PROGETTISTA 	COMMESSA NQ/R22178	UNITÀ
	LOCALITA' RAVENNA (RA)	REL-AMB-E-09014	
	PROGETTO / IMPIANTO FSRU Ravenna e Collegamento alla Rete Nazionale Gasdotti	Pag. <u>1</u> di <u>37</u>	Rev. 0

EMERGENZA GAS

FSRU Ravenna e Collegamento alla Rete Nazionale Gasdotti

Valutazione Ambientale Relativa alle Ottimizzazioni di Progetto Descritte nel Documento SPC. REL-VDO-E-00030 “Relazione Illustrativa delle Modifiche e Ottimizzazioni Progettuali”

Figura 3.1: Ottimizzazione 1 – Stralcio su Ortofoto

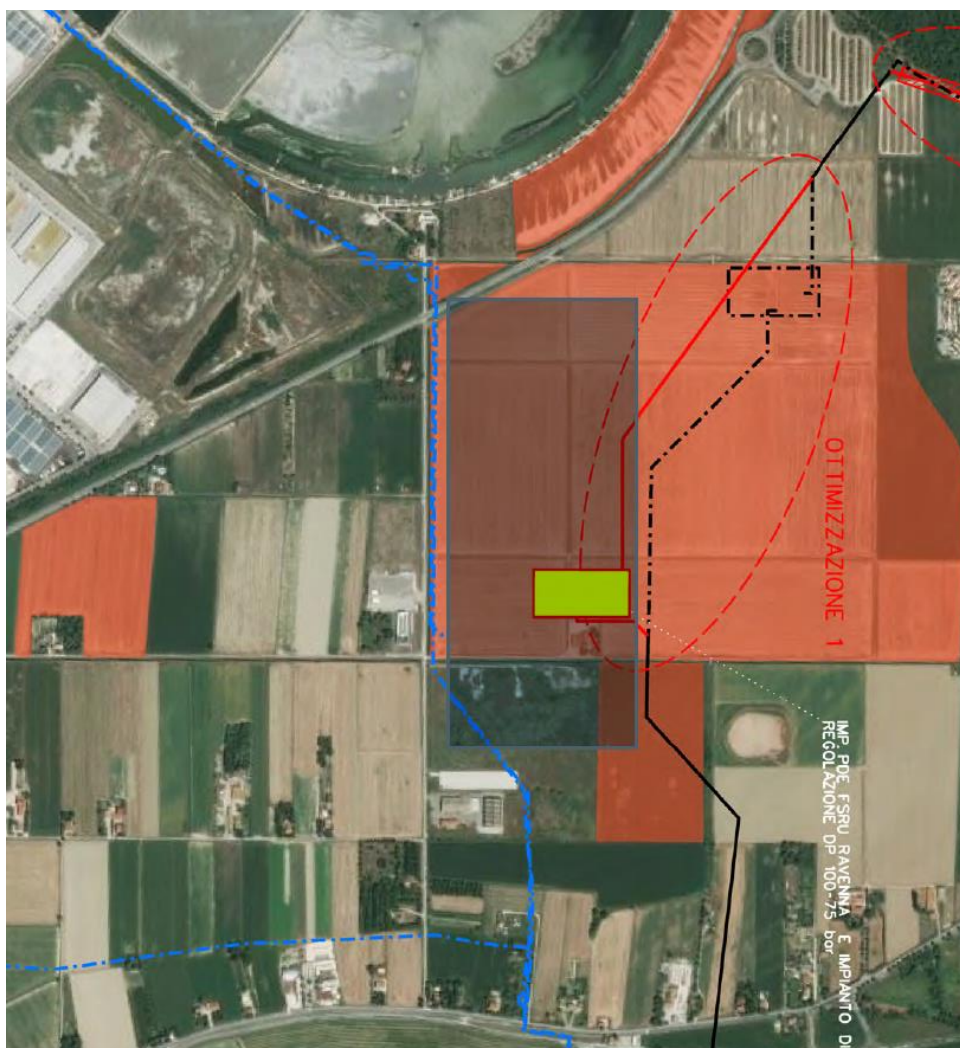
In seguito alla sopradescritta richiesta del Comune di Ravenna del 30/08/2022 è stata proposta la rilocalizzazione dell'impianto PDE a circa 700 metri in direzione Sud-Ovest allontanandolo, come richiesto, dalle aree di maggior pregio ambientale e dalle zone residenziali.

La nuova ubicazione del PDE è riportata nella figura seguente.

Le dimensioni dell'impianto sono state oggetto di modifica (186m x 92m anziché 176m x 92m), al fine di poter contemplare gli spazi utili all'inserimento dei sistemi di gestione delle acque meteoriche di impianto, come richiesto dagli enti preposti all'espressione dei pareri di competenza. Nella fattispecie, le acque meteoriche saranno gestite, in accordo alla D.G.R. 286/05, come indicato di seguito in maniera sintetica:

Inoltre, è stata prevista un'ampia area attorno all'impianto PDE per la realizzazione di un progetto di mitigazione ambientale, mediante la piantumazione di un'area boscata (area in rosa salmone nella figura precedente), che avrà il duplice effetto di schermatura dall'impatto paesaggistico e di assorbimento della CO_2 .

- ✓ un riallineamento del tracciato del metanodotto "Allacciamento FSRU Ravenna (tratto a terra)", a monte del PDE, per un tratto di circa 950 metri;
- ✓ un riallineamento del metanodotto "Collegamento PDE FSRU Ravenna al Nodo di Ravenna", a valle del PDE, per un tratto di circa 190 metri, riportato in colore rosso.

Figura 3.4: Ottimizzazione 4 – Adeguamento Piattaforma Petra e Nuovo Frangiflutti Esterno

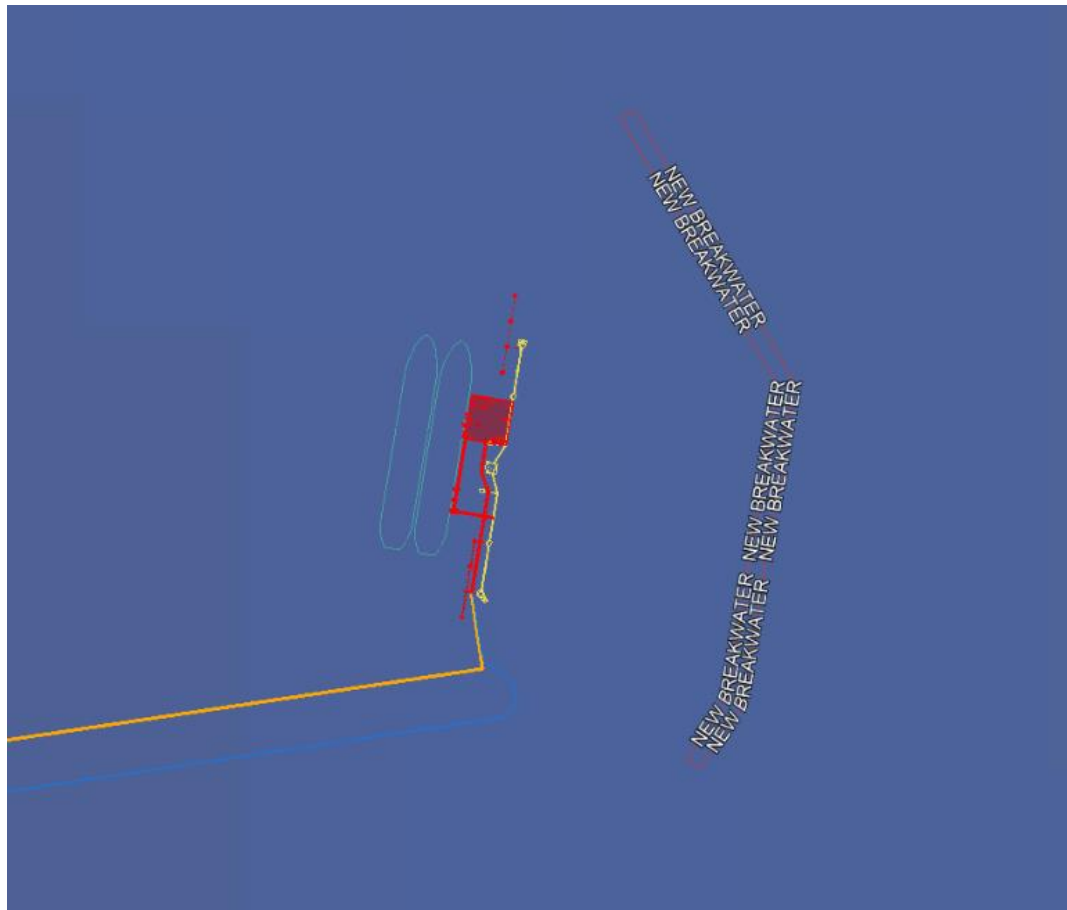
Come precedentemente accennato, sono stati previsti interventi di ottimizzazione anche in merito all'adeguamento della piattaforma Petra ed ai sistemi di ormeggio della FSRU, oltre alla realizzazione di una nuova barriera frangiflutti a protezione della struttura di ormeggio della FSRU.

In particolare, è previsto l'ampliamento della piattaforma Petra con una serie di briccole di ormeggio verso ovest e la protezione della piattaforma con una barriera frangi flutti verso est da realizzarsi con cassoni autoaffondanti.
